Protokoll zum Regional-Treffen

in der Hechelei in Bielefeld

am 27. Januar 2026, 17:05 – 19:40 Uhr

Anlage 1: DB InfraGO | Folien zum Regional-Treffen Bielefeld, von 12 auf 2 Trassenvarianten

Band 8.1 E: Eisenbahnverkehrsprognose 2040 Prognosefall 1 "Basisprognose 2040" (Ergebnisbericht) Stand: 13.05.2025 Seite 99

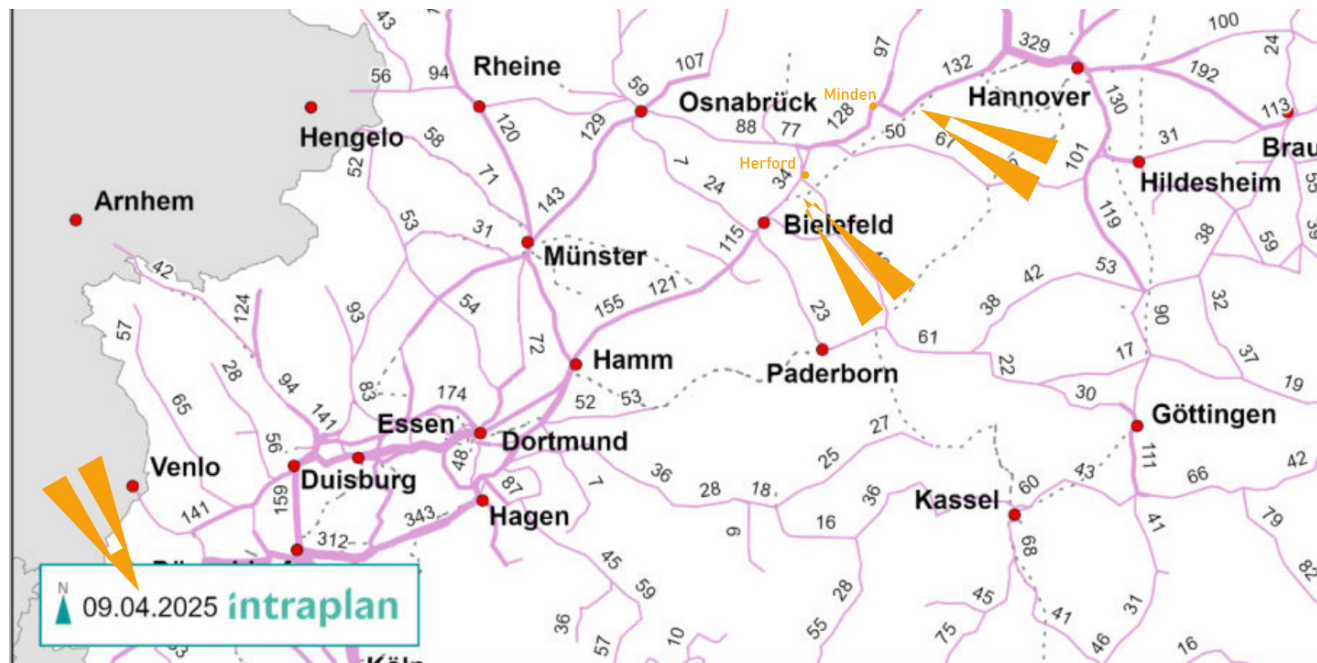
3. Ist das die Vorzugsvariante von Intraplan? Variante 3 vor der „offiziellen“ Abschichtung
Gibt es eine Vorfestlegung seitens der DB InfraGo?

Ist das die Vorzugsvariante von Intraplan? Variante 3 vor der „offiziellen“ Abschichtung
 Gibt es eine Vorfestlegung seitens der DB InfraGo?
 (Zu welchem Jahr auch immer) Muss für die prognostizierten Zugzahlen /Besetzungsgrade wirklich die Relation Bielefeld-Minden 6-gleisig sein? Oder handelt es sich um den Versuch, über das Deckmäntelchen „Kapazität“ der NBS über die Hürde zu helfen? Bitte den Nachweis führen!

Antwort: Herr Jekel stellt klar, dass die Darstellung von Variante V3 in der Unterlage keine Festlegung auf diese Variante bedeutet. Sowohl Variante V3 als auch Variante V4 werden weiterhin gleichermaßen im weiteren Planungsverlauf behandelt und abschließend bewertet.
